汎用インバータFREQR0L-E700/F700PJ/D700シリーズ専用 フィルタパックFR-BFP2アース線長さ変更のお知らせ

発行 日付	2011年3月	件 名	汎用インバータFREQR0L-E700/F700PJ/D700 シリーズ専用フィルタパックFR-BFP2アース 線長さ変更のお知らせ	三菱電機株式会社名古屋製作所 〒461-8670 名古屋市東区矢田南5-1-14 Tel (052) 721-2111大代表
----------	---------	--------	--	--

アース線 (GND) の長さを変更します。(R, S, T, P1, P の電線長さに変更はありません)
例) FR-BFP2-5.5K 外形図

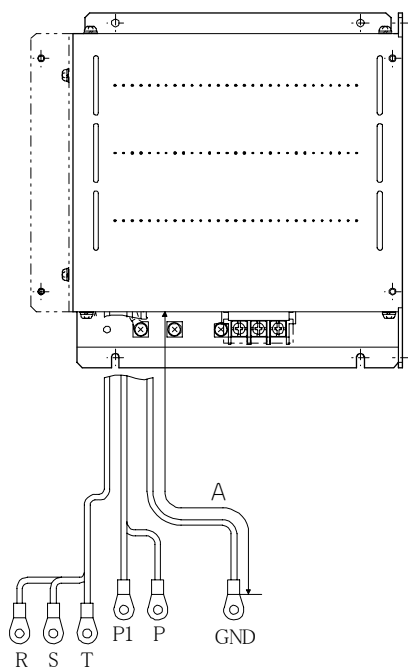
アース線長さ (左図寸法 A)

フィルタパック形式	変更前	変更後
FR-BFP2-5.5K/7.5K	270mm	400mm
FR-BFP2-H5.5K/H7.5K
